Acuerdo 941 Por el cual se aprueba la incorporación del cambio en los límites de generación y absorción de potencia reactiva de las unidades 1 a 3 de la planta de generación San Francisco y las respectivas curvas de carga

941

2 Marzo, 2017

Curva de cargabilidad unidades 1 a 3 San Francisco

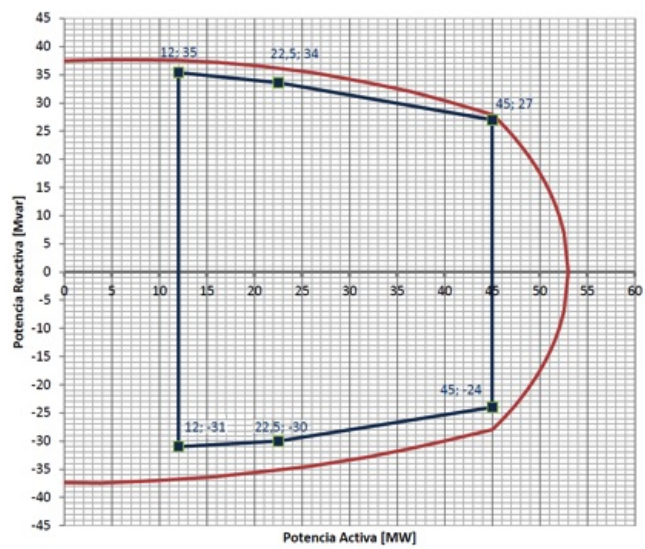
- 2**
Que como resultado de la realización de las pruebas de potencia reactiva de las unidades 1 a 3 de la planta de generación San Francisco, se encontraron diferencias en los límites de generación y absorción de potencia reactiva, haciéndose necesario solicitar el cambio de los parámetros de la curva de cargabilidad.

- 1**
Aprobar la declaración de una nueva curva operativa de carga de las unidades 1 a 3 de la planta de generación San Francisco, en las que se define la capacidad para entrega y absorción de potencia reactiva de la unidad en función de la potencia activa generada.

Unidades 1 , 2 y 3

Sobreexcitación		Subexcitación	
P [MW]	Q [Mvar]	P [MW]	Q [Mvar]

45	27	45	-24
22.5	34	22.5	-30
12	36	12	-31
